Piso lazer A

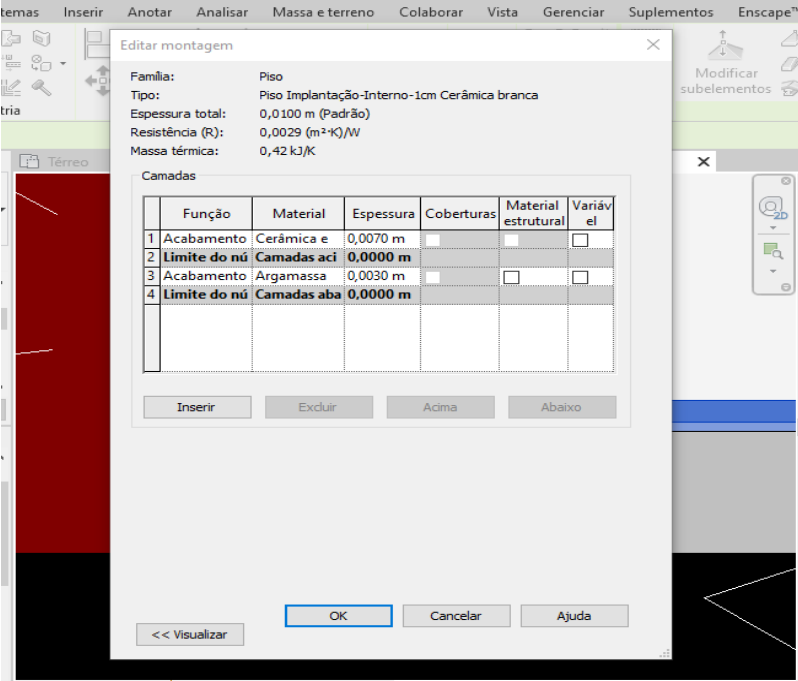
Descrição	Tipo	Fase
Argamassa mais ceramica deveria ter espesura total de 1,5 cm, por gentileza, verificar e ajustar	Solicitação	Marco 1
Prioridade	Abertura	Categoria
Alta	2021-09-20T19:28:39+00:00	None
Disciplinas Responsáveis	Vencimento	Sub-Categoria
Arquitetura	2021-09-26T13:00:00+00:00	None
Usuários Responsáveis	Autor	Local
bruno@chaconengenharia.com	coordenacao@chaconengenharia.com	None

Ações	Descrição	Data Ação	Novo Vencimento	Responsável	Realizado por
	Ajustado na r01	2021-10-29T17:48:54+00:00		coordenacao@chaconengenharia.com	coordenacao@chaconengenharia.com
	Foi verificado e ajustado para espessura total de 1,5 cm.	2021-10-01T14:25:16+00:00		bruno@chaconengenharia.com	bruno@chaconengenharia.com
	sem comentários	2021-09-20T19:28:39+00:00		coordenacao@chaconengenharia.com	coordenacao@chaconengenharia.com
